Evidence změny

Název Stavby dle SoD: III/24628 Spomyšl - Jeviněves	Číslo SO/PS / / pořadí Změny SO/PS: - / 1	Číslo Změny: 1
Název stavebního objektu/provozního souboru (SO/PS): sil. III/24628 km 3,256 - 4,738

Předmět Změny: Doměrky dle skutečného provedení

KSÚS SK - SPOMYŠL - JEVINĚVES

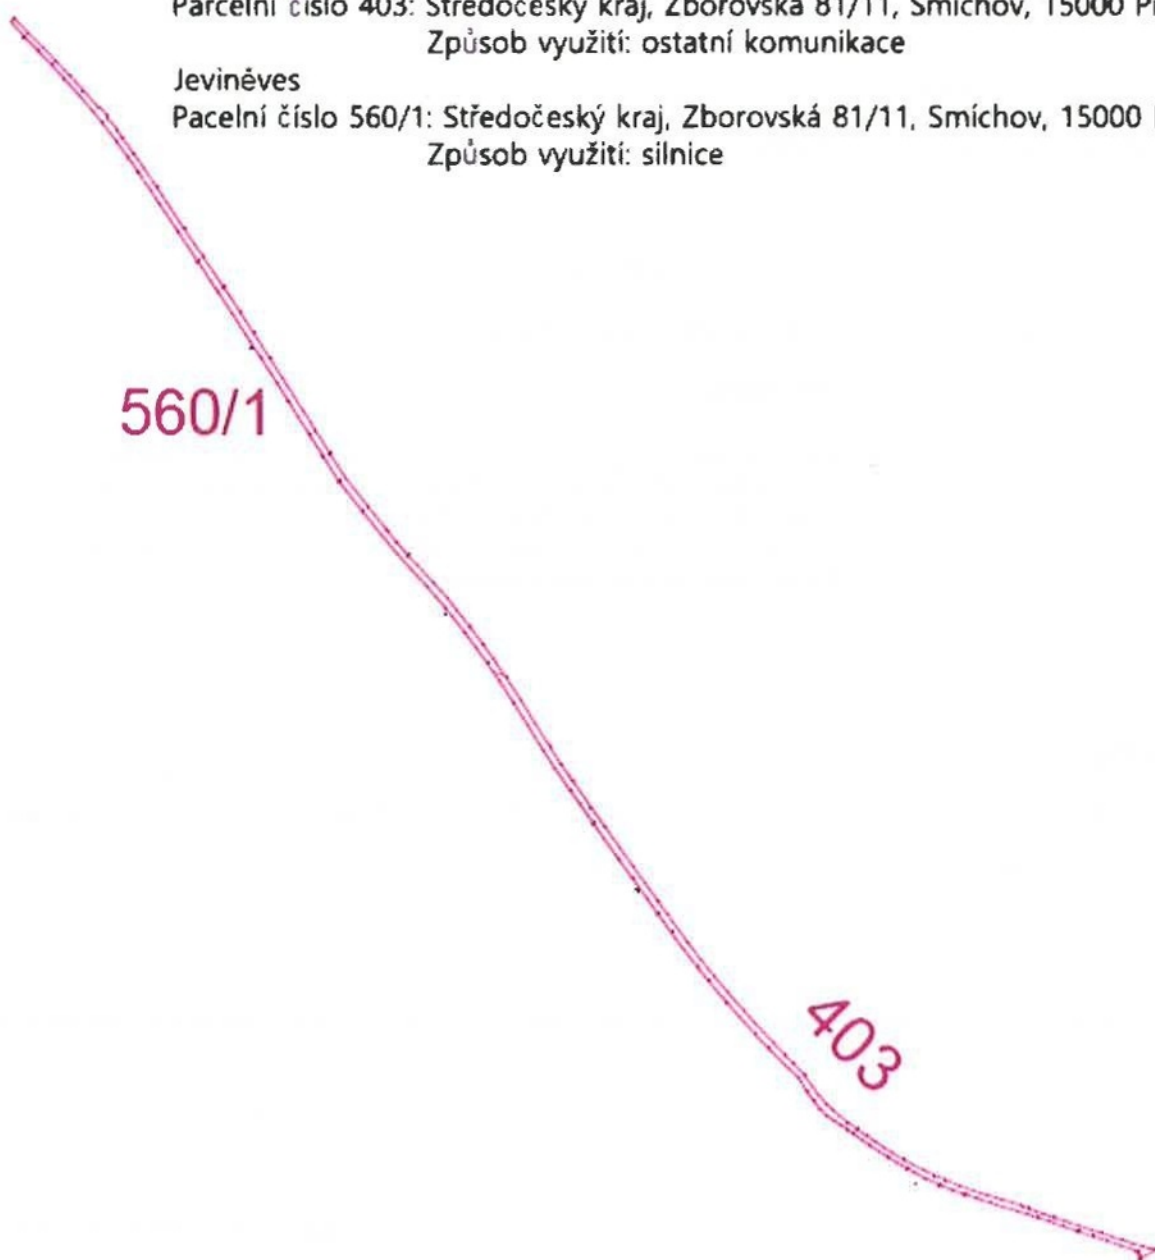
Předložené změny plochy nově provedené komunikace vznikly na základě geodetického zaměření skutečně provedených prací viz. Příloha č.1 - GZ.

celková plocha komunikace: 9 226m²

4	93818	čištění vozovek samosběrem	m2	20 155,20	18 452,00	-1 703,20	2,00	40 310,40	-3 406,40	0,00	36 904,00	-3 406,40	-8,45%
		<i>Dle geodetického zaměření 9226 m2 *2= 18 452 m2</i>											
5	574C06	vyrovnávka asfalt. bet. ACL 16+ , 16S	m3	403,10	403,10	0,00	4 396,00	1 772 027,60	0,00	0,00	1 772 027,60	0,00	0,00%
6	572223	spojovací postřik ze sil. emulze do 1,0kg/m2	m2	20 155,20	18 452,00	-1 703,20	15,00	302 328,00	-25 548,00	0,00	276 780,00	-25 548,00	-8,45%
		<i>Dle geodetického zaměření 9226 m2 *2= 18 452 m2</i>											
7	574A44	asfaltový beton pro ohrusné vrstvy ACO 11+ tl. 50 mm,	m2	10 077,60	9 226,00	-851,60	262,00	2 640 331,20	-223 119,20	0,00	2 417 212,00	-223 119,20	-8,45%
		<i>Dle geodetického zaměření 9226 m2</i>											
8	113761	frézování drážky průřezu do 100mm2 v asfaltové vozovce	m	13,60	13,60	0,00	90,00	1 224,00	0,00	0,00	1 224,00	0,00	0,00%
9	931311	těsnění dilatačních spar asf. zálivkou průř. do 100mm2	m	13,60	13,60	0,00	40,00	544,00	0,00	0,00	544,00	0,00	0,00%
